PROVINCIA DI BOLOGNA
Assessorato Ambiente
Servizio Pianificazione Paesistica

VARIANTE AL PIANO TERRITORIALE
DEL PARCO STORICO REGIONALE DI MONTE SOLE

DEDUZIONI

adottato con Delibera Consiglio Provinciale n. 32 del 10/06/2013

(Comune di Grizzana Morandi - Loc. Fusicchio)

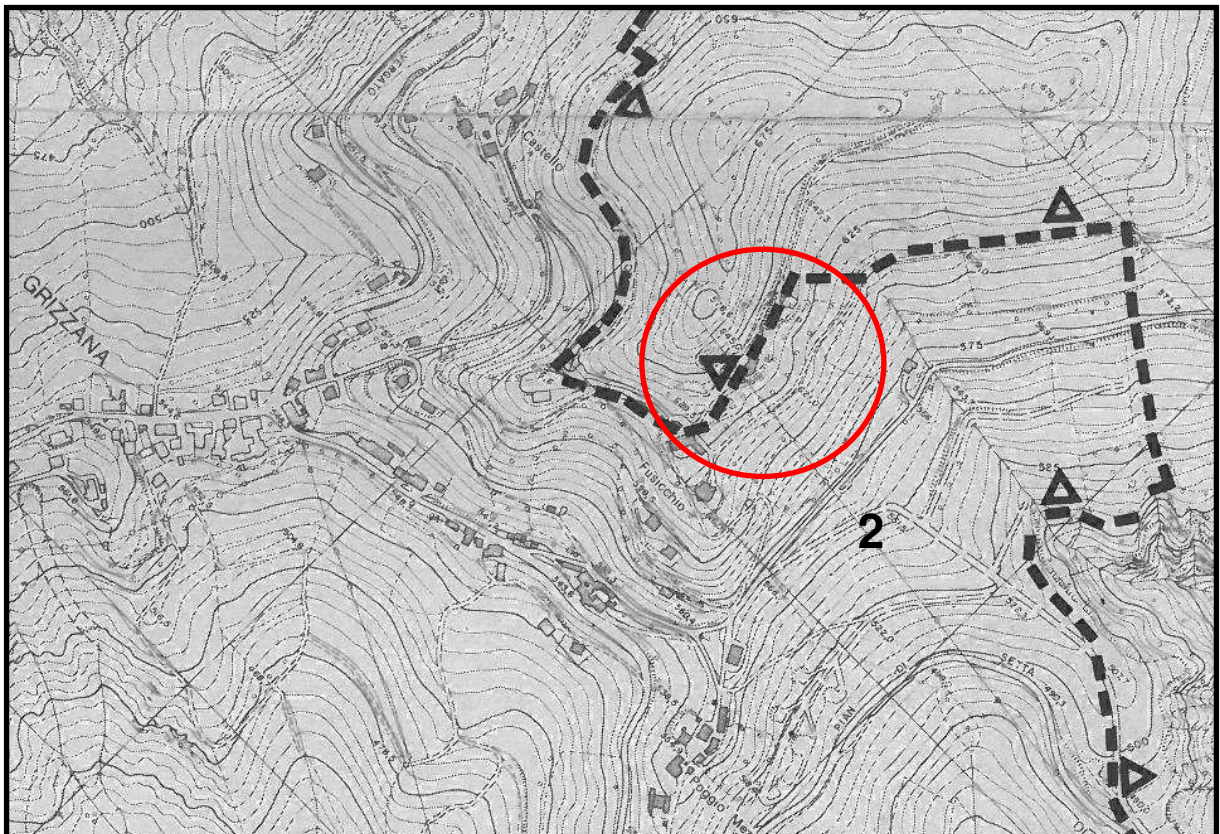
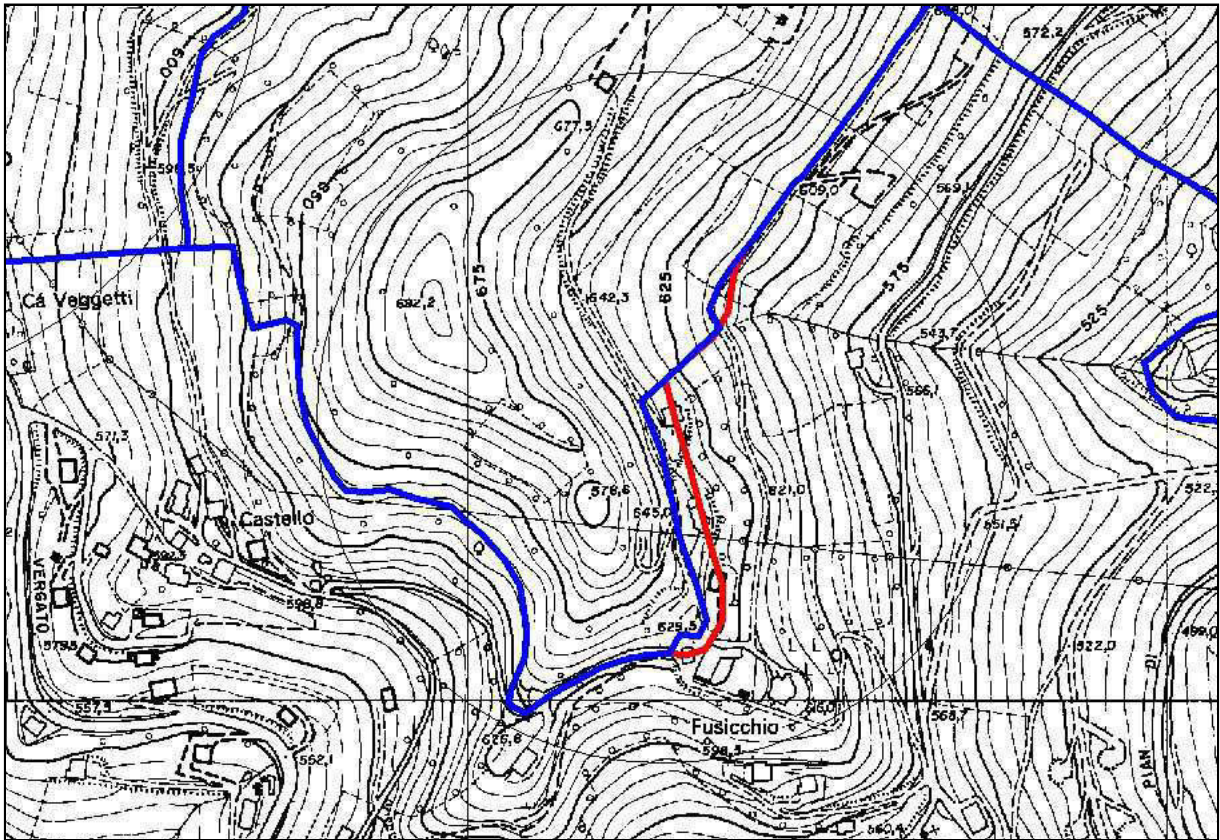
Si tratta di un mero errore materiale compiuto in fase di digitalizzazione dell'elaborato n. 6 "Perimetri e Zone di Legge" realizzata in fase di Variante 2004, nel Piano Territoriale vigente e approvato nel 1997 è, infatti, riportato il perimetro corretto.

Perimetro errato  Perimetro corretto

(Comune di Grizzana Morandi - Loc. Campiario)

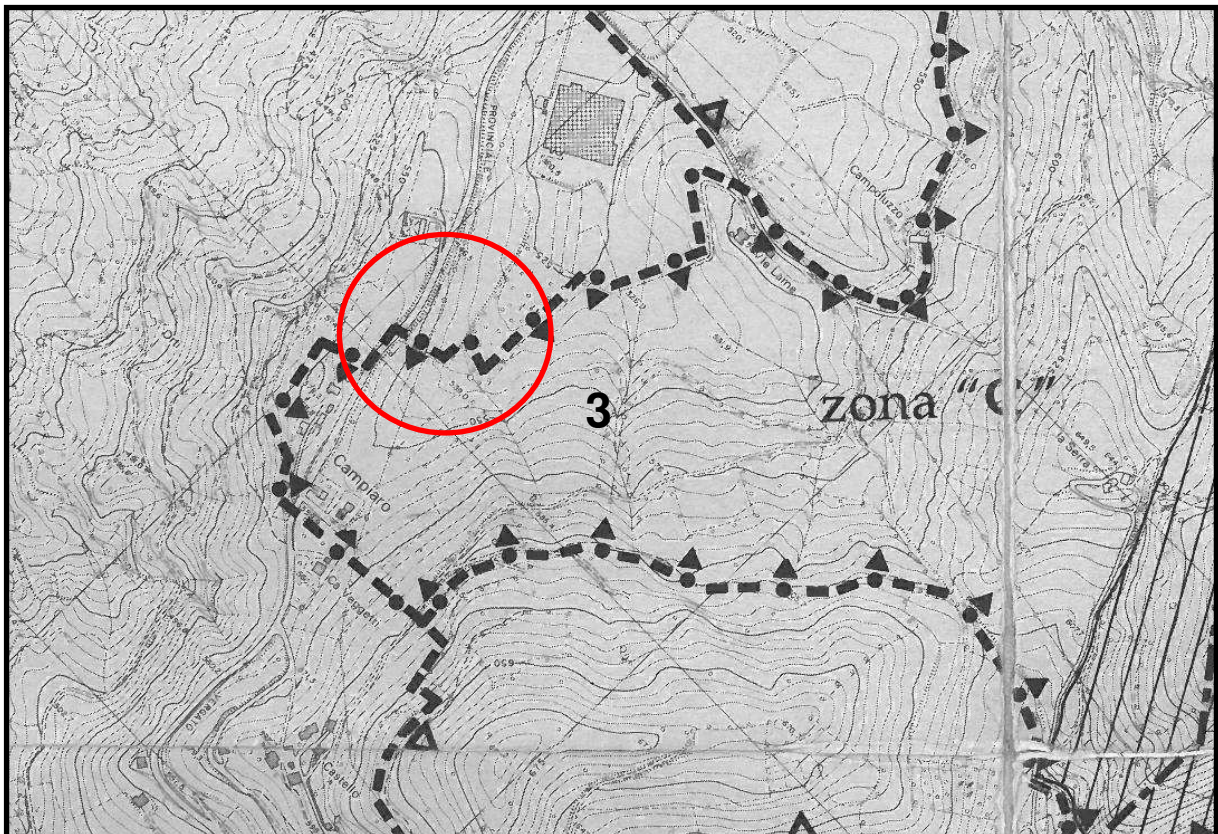
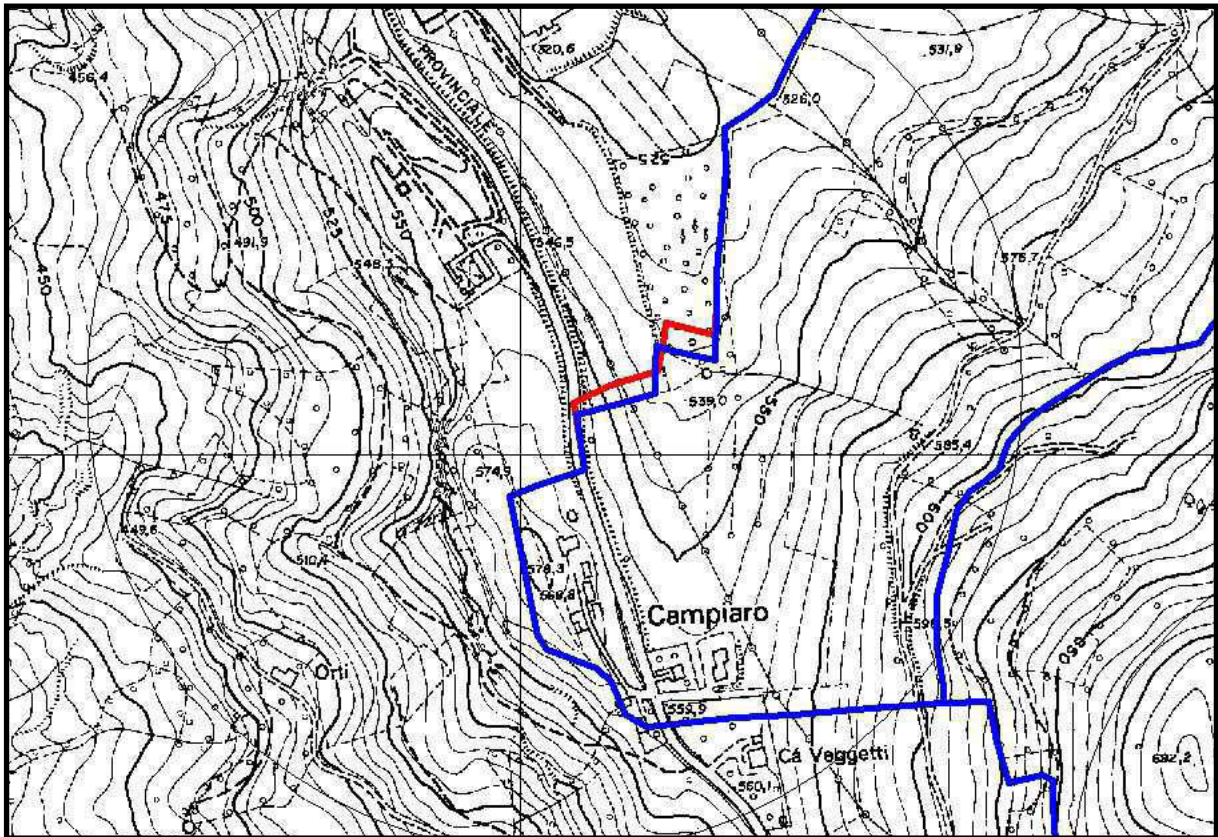
Si tratta di un mero errore materiale compiuto in fase di digitalizzazione dell'elaborato n. 6 "Perimetri e Zone di Legge" realizzata in fase di Variante 2004, nel Piano Territoriale vigente e approvato nel 1997 è, infatti, riportato il perimetro corretto.

Perimetro errato  Perimetro corretto

(Comune di Grizzana Morandi - Loc. Cà Benassi)

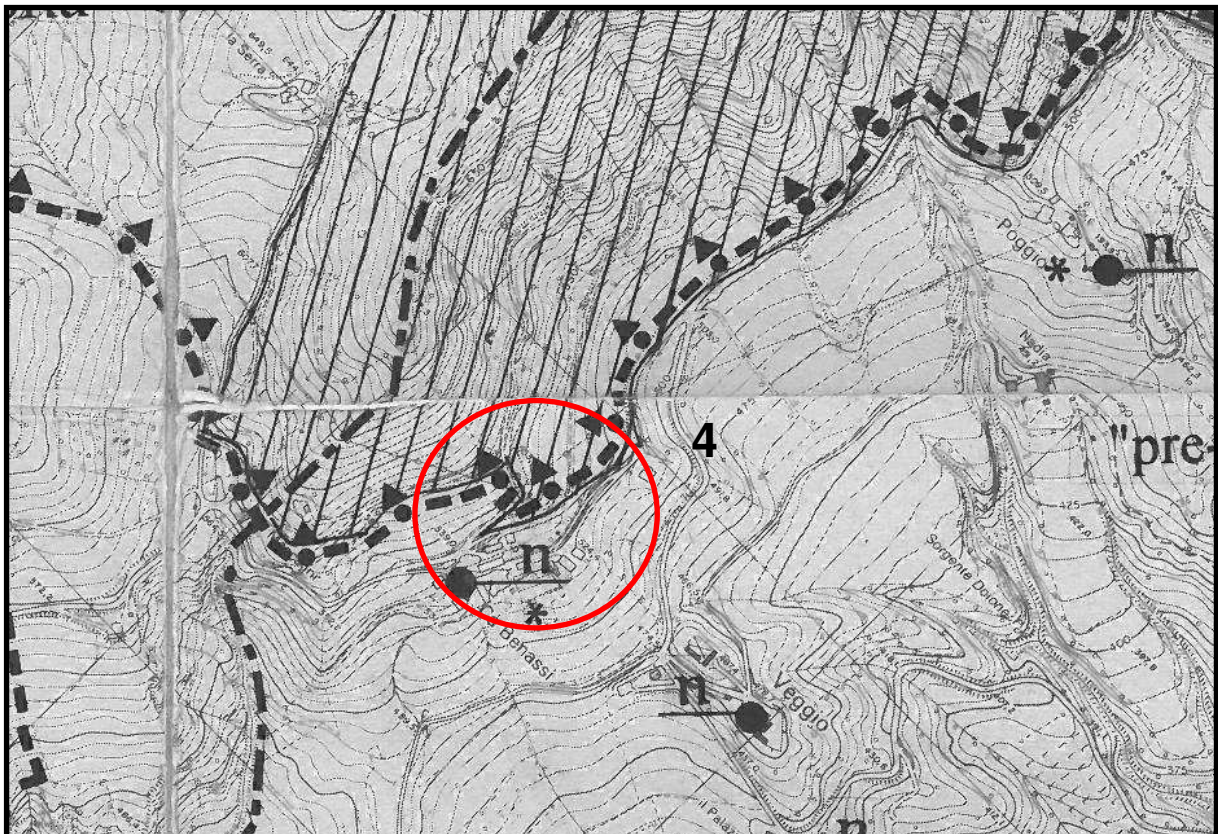
Si tratta di un mero errore materiale compiuto in fase di digitalizzazione dell'elaborato n. 6 "Perimetri e Zone di Legge" realizzata in fase di Variante 2004, nel Piano Territoriale vigente e approvato nel 1997 è, infatti, riportato il perimetro corretto.

Perimetro errato  Perimetro corretto

(Comune di Grizzana Morandi - Loc. Cà dei Fabbri)

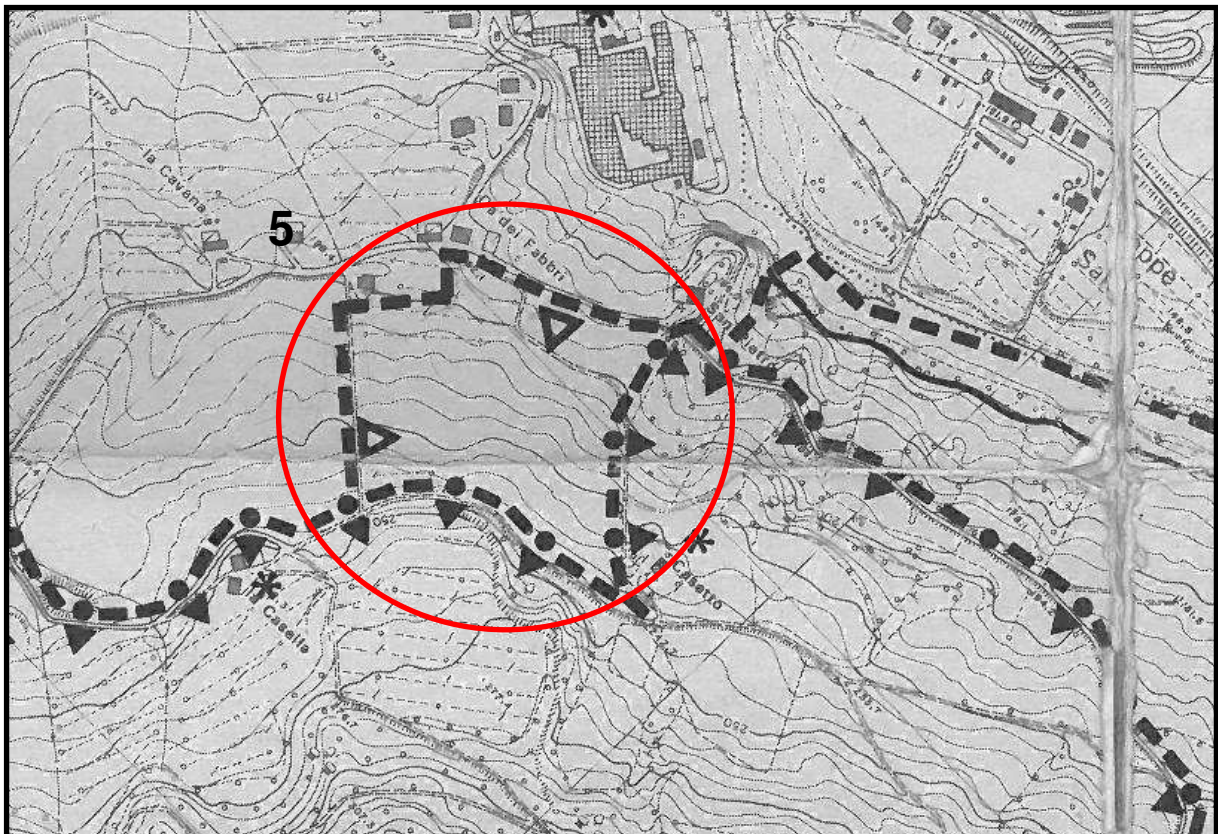
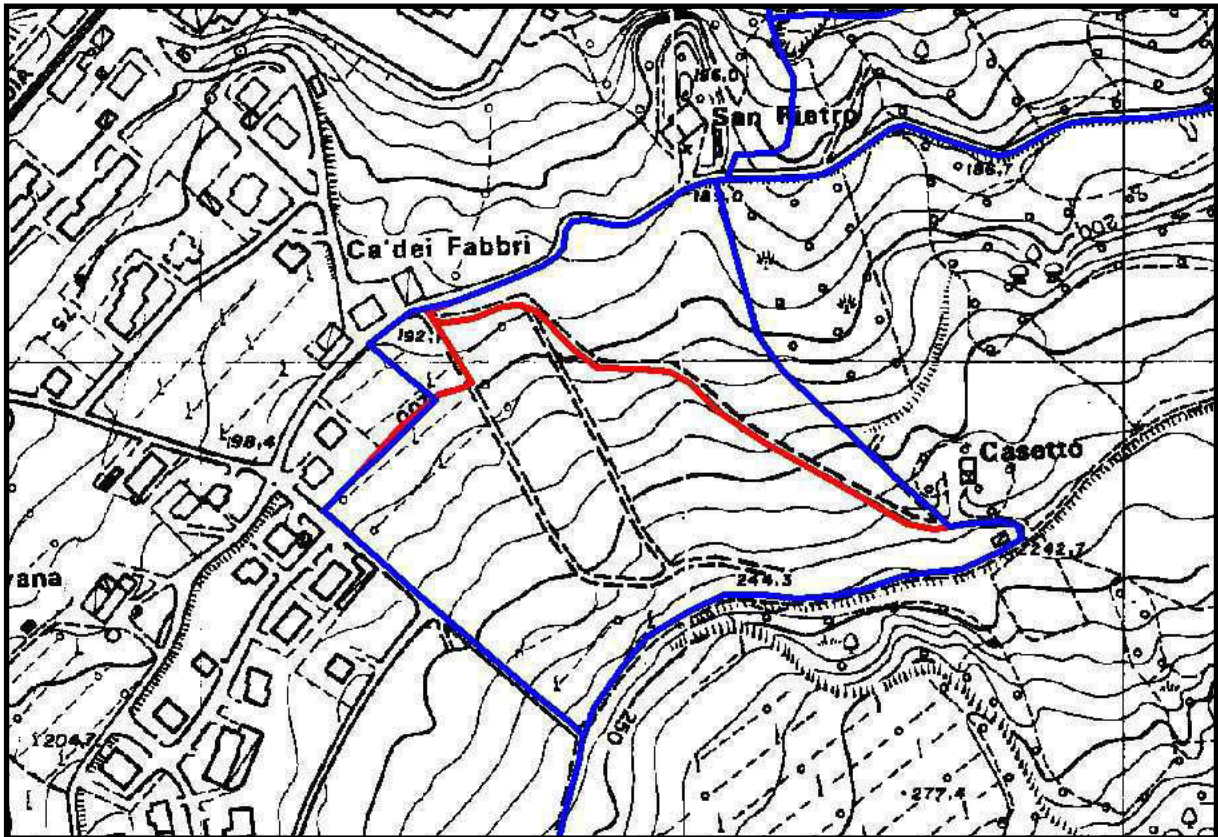
Si tratta di un mero errore materiale compiuto in fase di digitalizzazione dell'elaborato n. 6 "Perimetri e Zone di Legge" realizzata in fase di Variante 2004, nel Piano Territoriale vigente e approvato nel 1997 è, infatti, riportato il perimetro corretto.

Perimetro errato  Perimetro corretto

(Comune di Marzabotto - Loc. Casone della Barca)

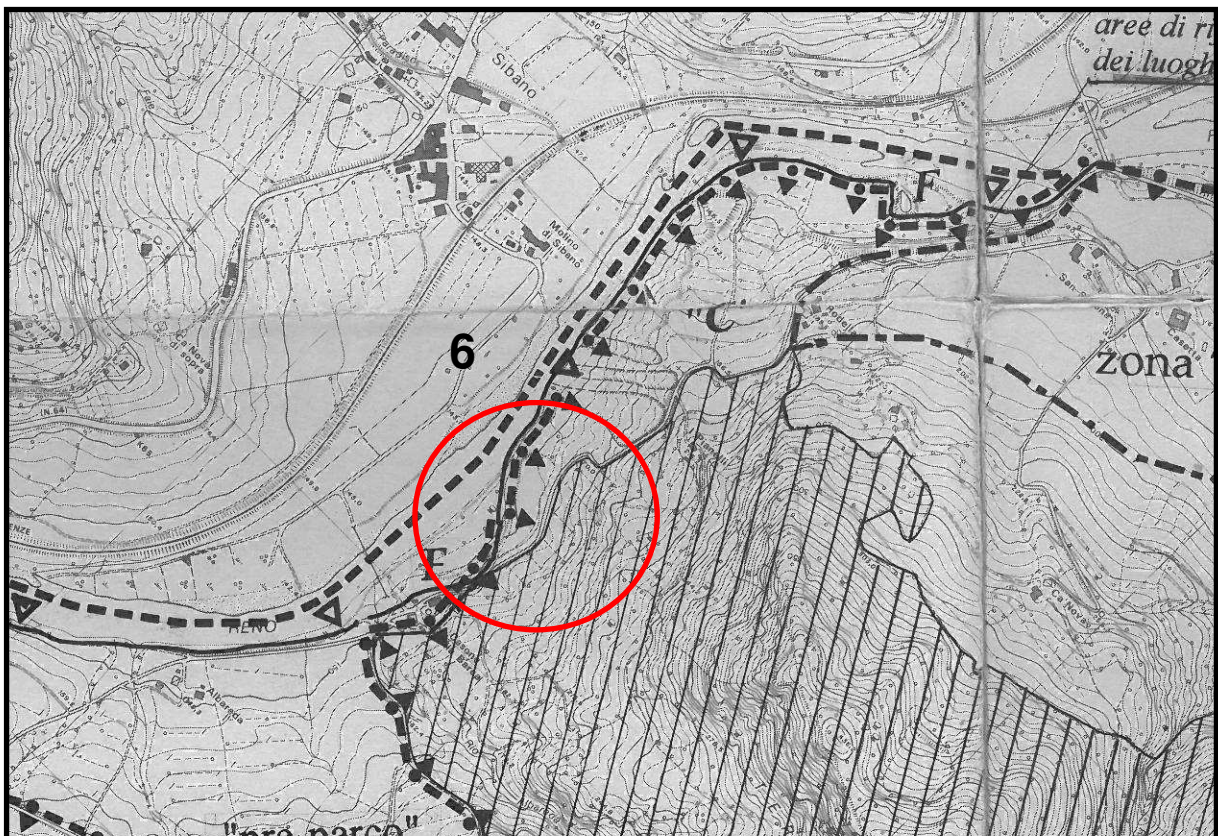
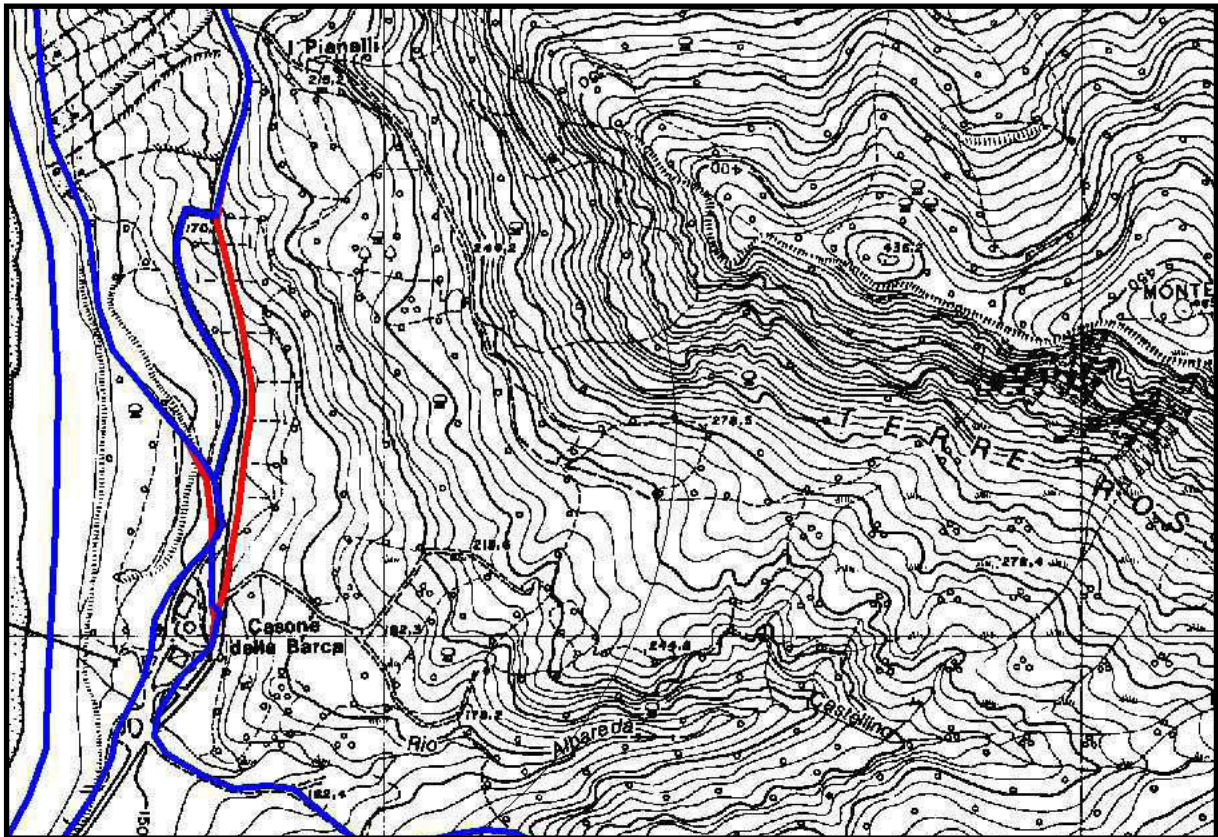
Si tratta di un mero errore materiale compiuto in fase di digitalizzazione dell'elaborato n. 6 "Perimetri e Zone di Legge" realizzata in fase di Variante 2004, nel Piano Territoriale vigente e approvato nel 1997 è, infatti, riportato il perimetro corretto.

Perimetro errato  Perimetro corretto
